Mission régionale d'autorité environnementale

**Avis de la mission régionale
d'autorité environnementale
Hauts-de-France
sur le projet de parc éolien sur la commune de
Saint-Aubert (59)
Étude d'impact de mai 2022 (version 2 complétée en février 2023)**

n°MRAe 2023-7095

Carte de présentation du projet (source : p152/280 du volet biodiversité annexé à l'étude d'impact)

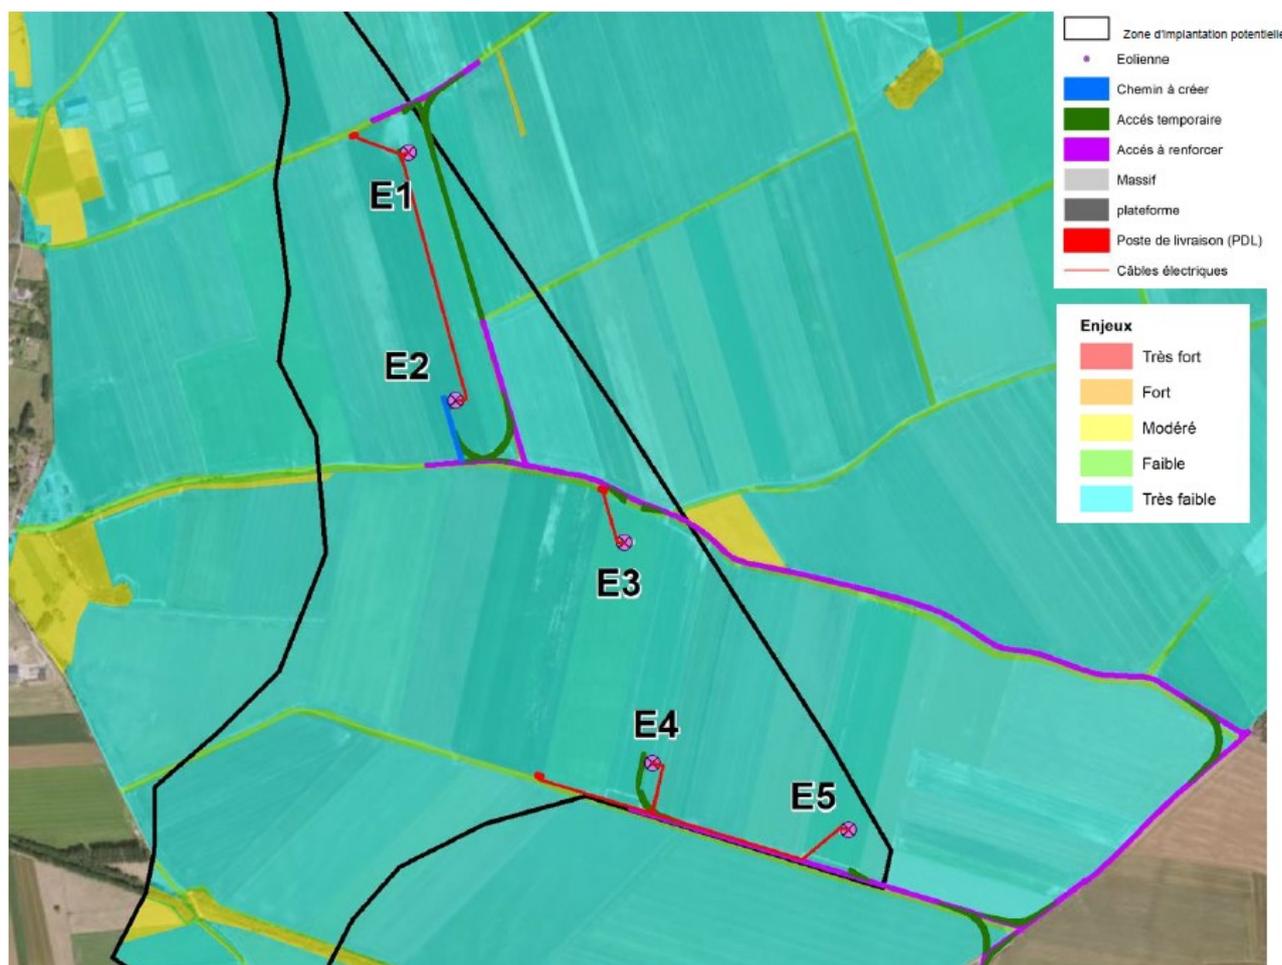
La question du raccordement des postes de livraisons à un poste source n'est pas abordée dans le dossier, pourtant le raccordement est un élément du projet, qui doit être étudié.

Le raccordement fait partie du projet dès lors qu'il est réalisé dans le but de permettre aux éoliennes de fonctionner. L'autorité environnementale recommande de prendre l'attache des gestionnaires de réseaux pour confirmer ou infirmer la possibilité de se raccorder à un poste source. Elle recommande également d'évaluer les impacts prévisibles de ce raccordement au vu des informations disponibles, en particulier de déterminer si des espaces à enjeu seraient concernés par les travaux de raccordement et si des créations de lignes aériennes seraient nécessaires⁴.

Carte d'implantation des éoliennes autour du projet dans un rayon de 20 kilomètres autour du projet de Saint-Aubert (source Signe DREAL)

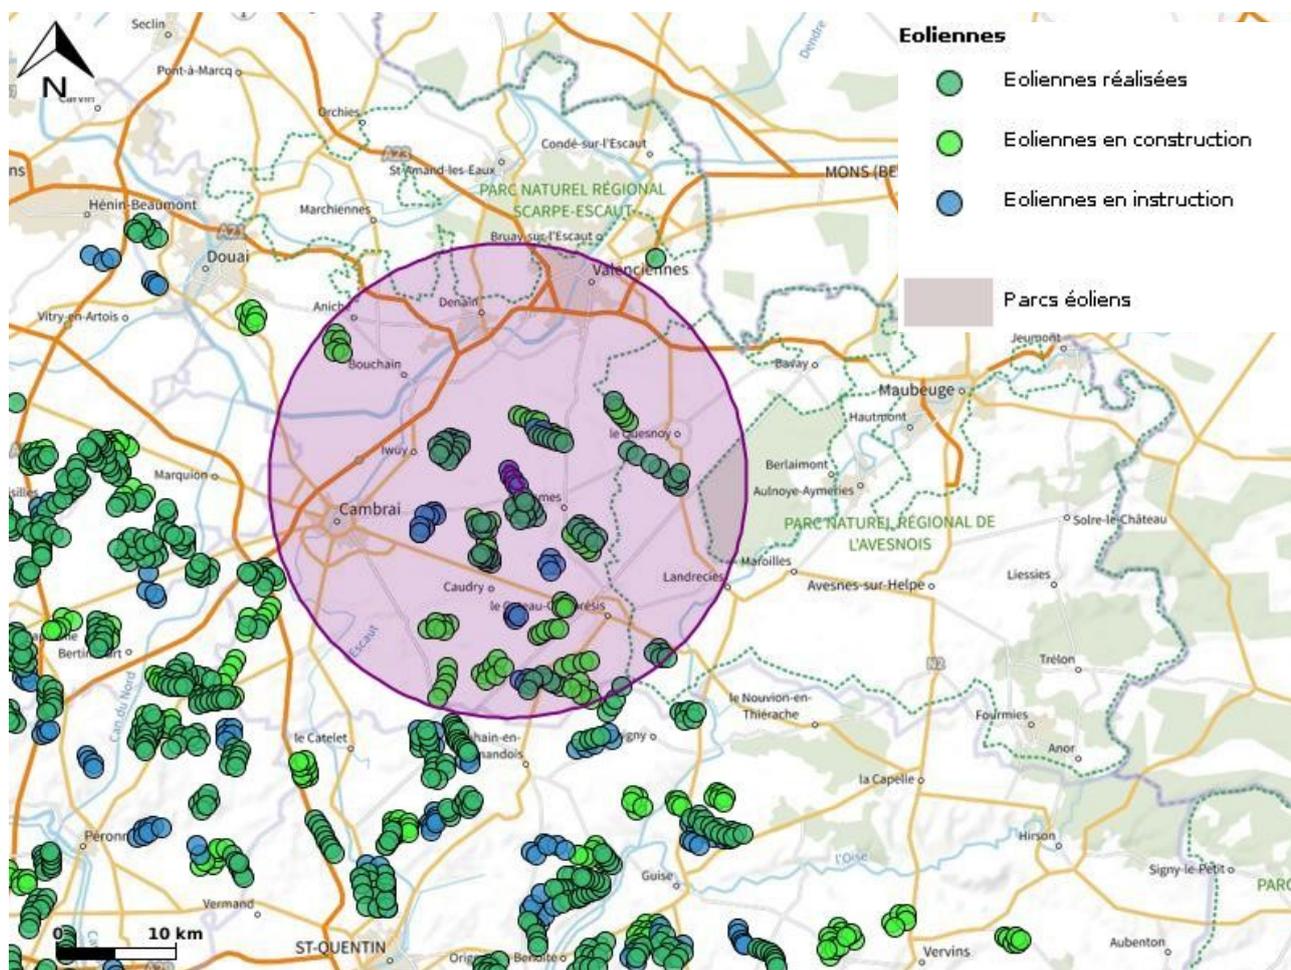
Les caractéristiques de ces parcs (hauteur au moyeu, taille du rotor, garde au sol, conditions d'arrêt des machines, etc.) ne sont pas décrites dans l'étude d'impact, or l'impact, et donc les mesures de réduction et de compensation, doivent être analysées à l'échelle de l'ensemble des trois parcs.

L'autorité environnementale recommande de décrire les caractéristiques des parcs du Beau Gui et du Chemin de Grès et d'analyser l'impact environnemental et les mesures de réduction et d'accompagnement sur l'ensemble constitué par les trois parcs.

Le projet est localisé dans un contexte éolien très marqué et la carte ci-dessous fait apparaître dans un rayon de 20 kilomètres autour du projet, 32 parcs éoliens existants ou en projet (dont le présent projet), pour un total de :
